## 改善箇所説明図

オイルシール補助板

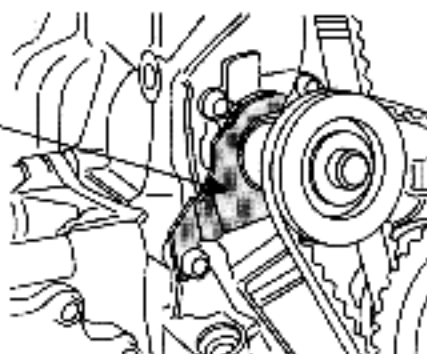
原動機において、バジンスーシャフトのオイルシールの組付け指示が不適切なため、そのままの状態で使用を続けると、シールの保持力が低下し、最悪の場合、当該シールが抜け出し、エンジンオイルが漏れるおそれがある。

全車両、当該シールの抜け出しを防止する、補助板を追加する。
